Spett.le
**Ministero della
transizione ecologica –
Direzione Generale per
la Crescita Sostenibile e
la qualità dello Sviluppo**
via C. Colombo, 44
00147 – Roma

Oggetto: osservazioni del Dott. Giuseppe Caprarola in merito al rifacimento del metanodotto Chieti-Rieti DN 400 (16") DP 24 bar e opere connesse.

AREE DI INTERFERENZA TRACCIATO METANODOTTO-STRADALE ACCESSO

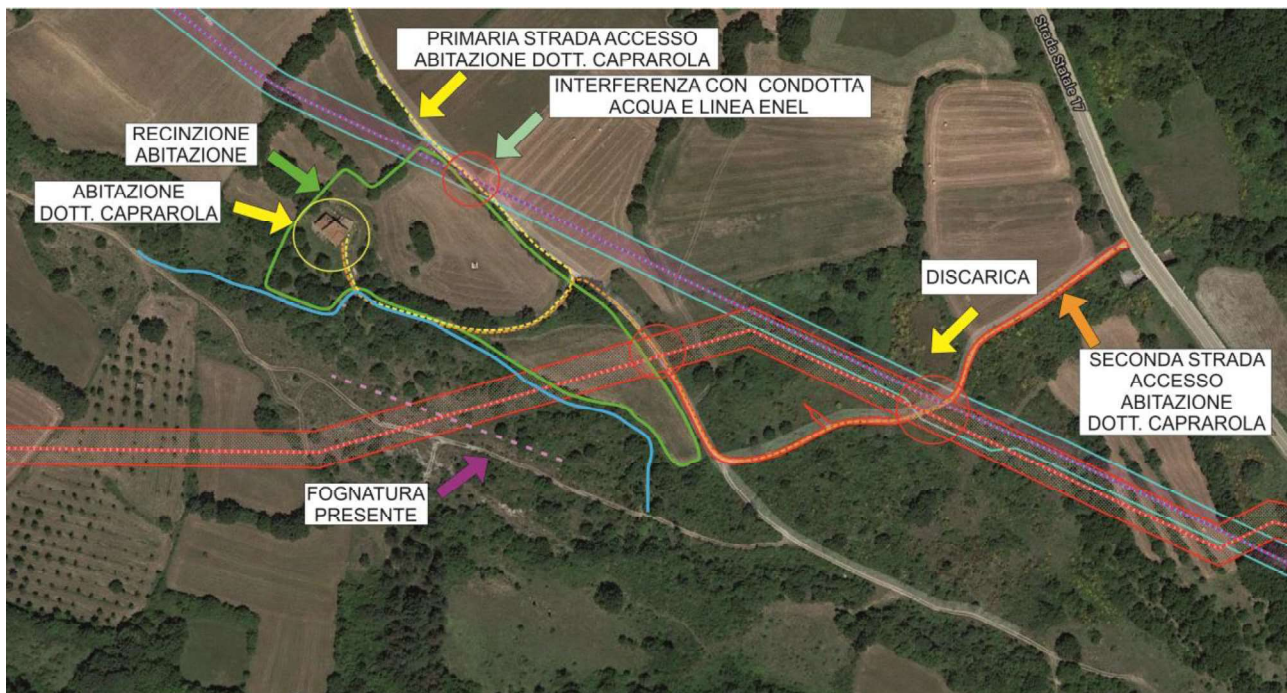
Nello specifico, il nuovo metanodotto progettato (in rosso nella sottostante immagine) percorre il comune di Antrodoco ed in particolare la località Case Sparse Vignola, e, dopo aver attraversato la S.S. 17, interessa, per un tratto, alcune aree agricole ed alcune zone incolte in parallelismo con la condotta esistente, oggetto di dismissione (in viola nella sottostante immagine), per poi allontanarsi e proseguire in direzione ovest-sud ovest fino all'attraversamento della ferrovia.

Proprio nel tratto di percorso che si discosta dal metanodotto esistente, in direzione ovest-sud ovest, vengono attraversati i terreni di proprietà del Dott. Giuseppe Caprarola (in verde nella sottostante immagine).

Come desumibile dalla immagine di cui sopra e dalle seguenti fotografie, il Dott. Caprarola ha evidenziato le criticità del Progetto di Snam Rete Gas S.p.a., in quanto il tracciato del nuovo metanodotto, passando attraverso i terreni del mio assistito, recintati con rete elettrosaldata, affronterebbe un primo salto topografico di circa 1,5 m con pendenza superiore al 50% in corrispondenza della strada di accesso, seguito da un salto di quota più

importante, di circa 4,5 m con medesima pendenza, in corrispondenza del fosso Alba Cesia (fosso classificato e sottoposto a tutela).

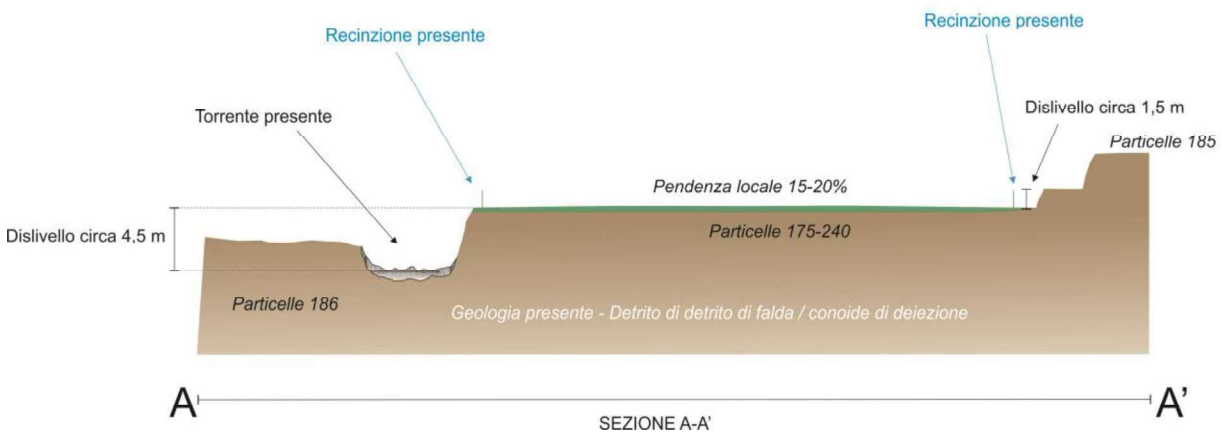
sponda torrente presente

zona approssimativa di attraversamento ipotizzata

zona di attraversamento di progetto

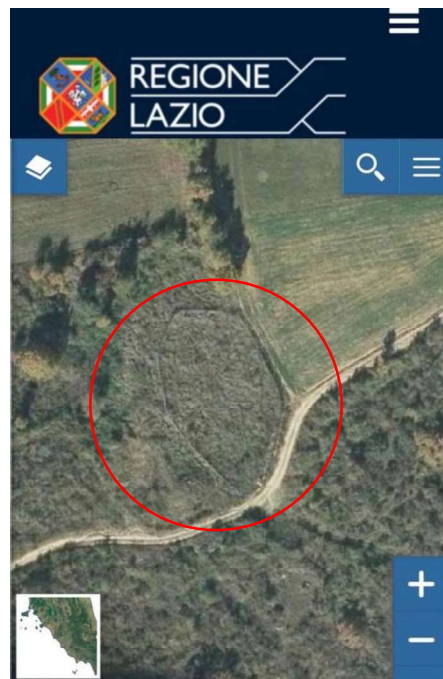
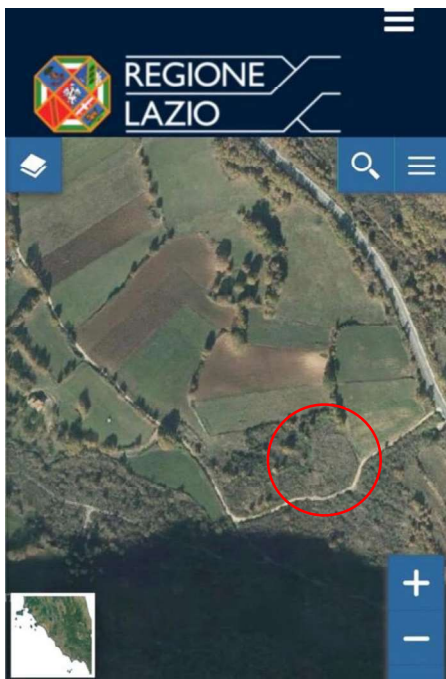
Inoltre, il tracciato del nuovo metanodotto indicato nel Progetto lambisce una discarica, che sarebbe inevitabilmente interessata dai lavori di scavo di due trincee (una per il nuovo metanodotto, l'altra per l'estirpazione del preesistente) di circa 2 metri di profondità e 3 metri di larghezza, parallele, a pochi metri di distanza fra loro, trasversali rispetto alla notevole pendenza del terreno (con rischio di incidenti e possibile sversamento dei rifiuti interrati in caso di terremoto, data l'elevata e frequente sismicità della zona).

Sorprendentemente, **tale discarica non risulta indicata né menzionata nel procedimento di Valutazione di Impatto Ambientale**, e si rende opportuno, in tale sede, esporre l'attuale visibile situazione del sito in questione, ubicato all'interno del territorio comunale di Antrodoco, al Km 6 circa della S.S. 17, in località Vignola.

Tale discarica, nata a metà degli anni '70 senza alcuna progettazione e rimasta in esercizio fino ai primi anni '80, aveva una superficie stimata compresa tra i 1.400 mq e i 2.250 mq, con i rifiuti abbancati direttamente sulla superficie topografica, fino a quando il Comune di Antrodoco ha iniziato i **lavori di bonifica** del sito, **solo parzialmente eseguiti. Ad oggi, infatti, i rifiuti restanti sono stati interrati**, debitamente inguainati, in

attesa del completamento della bonifica, e l'intero sito è stato recintato e reso chiaramente ben visibile come risulta evidenziato in rosso nelle immagini seguenti.

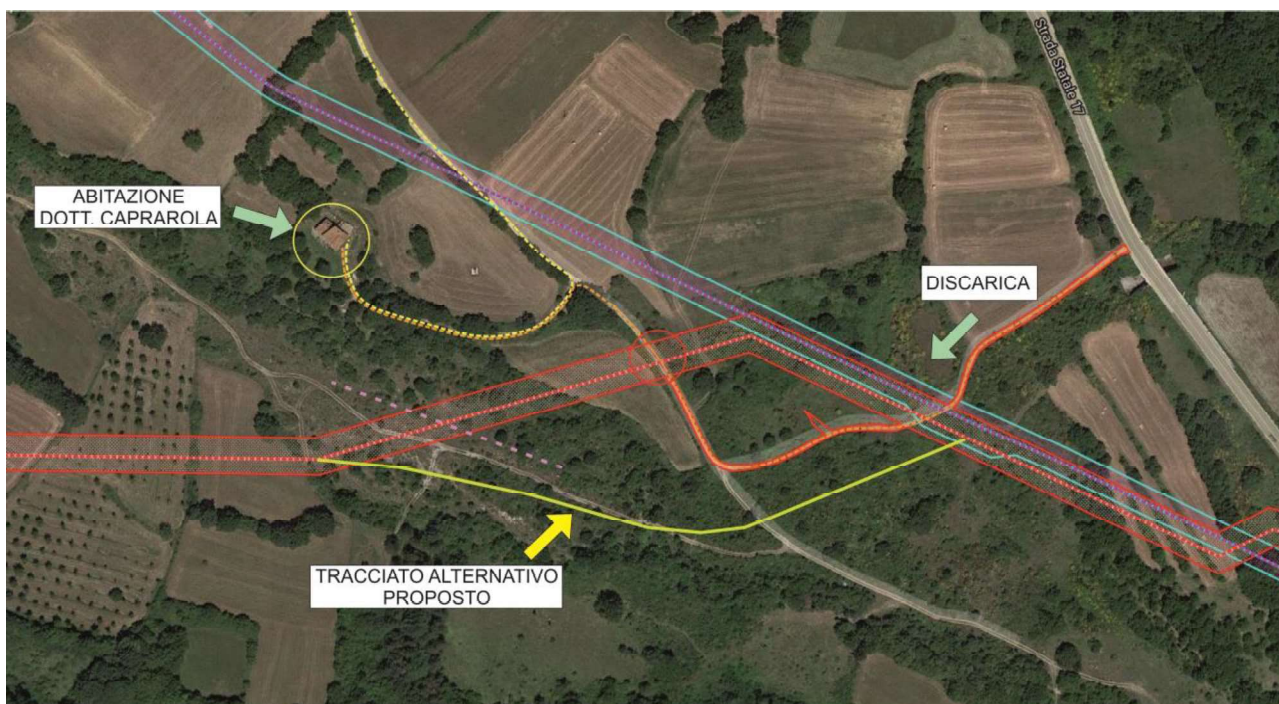
Data la presenza delle criticità descritte, il Dott. Caprarola proponeva e, in tale sede, propone nuovamente, una valida e fondata alternativa del tracciato del Progetto (evidenziata in giallo nell'immagine seguente come "tracciato alternativo proposto"), **in modo che il nuovo metanodotto passi su terreni incolti, non recintati, senza gradoni, anticipando lo scostamento dal vecchio metanodotto, in direzione sud-ovest, prima di giungere alla discarica (e, quindi, evitando di impattare sulla stessa), con riduzione di sforzi e costi per Snam Rete e Gas S.p.a..**

Tale tracciato alternativo proposto attraversa la vallata (in particolare l'alveo attuale e quello del fosso di Alba Cesia), per un tratto molto più breve (circa 40-50 metri) rispetto quello del tracciato originario elaborato nel Progetto (circa 120-140 metri), con minor incidenza sull'alveo e sul fosso, che, periodicamente, si riempiono rapidamente dell'acqua derivante dalle piogge sempre più intense.

Con relazione datata 4 novembre 2021, Snam Rete Gas S.p.a. ribadiva che il tracciato del metanodotto presentato con lo Studio di Impatto Ambientale e indicato nel Progetto fosse la miglior soluzione, e rigettava la proposta di tracciato alternativo formulata dal Dott. Caprarola per non meglio precisati salti morfologici e ondulazioni.

All'esito di tale incontro, i soggetti ivi presenti valutavano la fattibilità del percorso alternativo proposto dal Dott. Caprarola, ponderando anche un'alternativa ulteriore, sempre limitrofa al percorso alternativo proposto, e **non riscontravano alcuna effettiva criticità nel percorso alternativo individuato dal mio assistito,** contrariamente a quanto documentalmente riportato nella relazione del 4 novembre 2021.

In tale sopralluogo tutti i partecipanti hanno potuto verificare, positivamente, che **il percorso alternativo non presenta quei salti morfologici, che solo dalle foto aeree sembravano evidenti, e che le aree circostanti permetterebbero le lavorazioni in modo piuttosto semplice e lineare.**

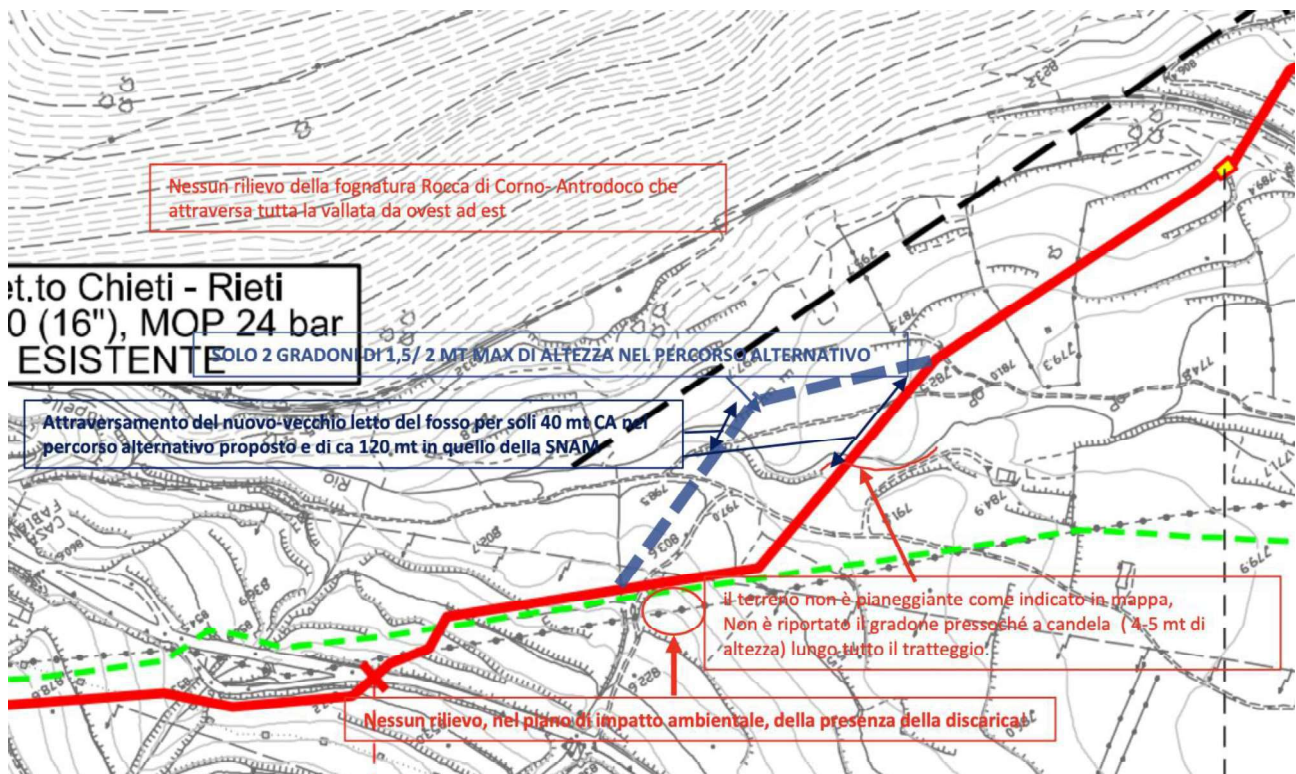
Il Dott. Caprarola, difatti, aveva segnalato che i rilievi topografici contenuti nel Progetto e oggetto di Valutazione di Impatto Ambientale, e indicati a pag. 27 del file PG – OM 330 – 00 contenuto nella sezione dedicata del sito internet del Ministero della Transizione Ecologica, indicavano, erroneamente, un tratto di terreno pianeggiante sui terreni di sua proprietà, quando, invece, sugli stessi insiste un gradone pressoché a candela di 4 – 5 metri di altezza (come indicato a pag. 3 nell'immagine “sezione A-A”).

L'immagine seguente riporta le osservazioni a tali erronei rilievi topografici.
